2ª Jornadas Andaluzas de Conservación del Litoral  
Málaga, 26 y 27 de Abril de 2.003  
Ecologistas en Acción - Andalucía

## SUGERENCIAS A LA

### Regeneración de la Playa de los Baños del Carmen, en el T.M. de Málaga (Málaga)

Ecologistas en Acción - Ciudad de Málaga  
Comisión Litoral

Bocetos...  
 PLANO N° 3

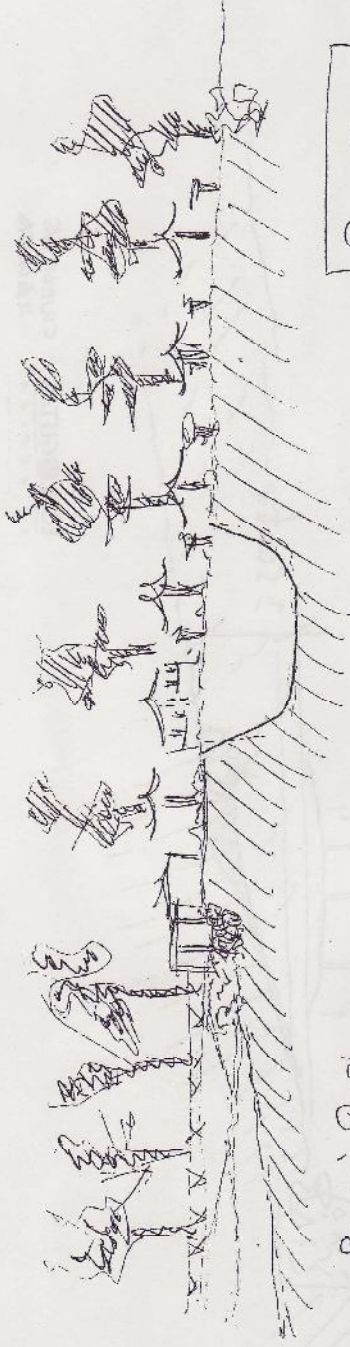
6º Como algo novedoso se plantearía adaptar el terreno para una piscina natural (ver plano nº 3) en la zona marcada con el 1 en el plano. La arena de la excavación se aportaría en el nuevo espigón reflejado con el número 3. En el muro de protección de la calzada se plantearía un refuerzo por la base y una pasarela (ver planos nº4 y 5) para ampliar la acera con materiales nobles, todo ello, como es lógico, en voladizo con sus medidas de protección (barandillas, etc.) como forma de ampliación de la acera.
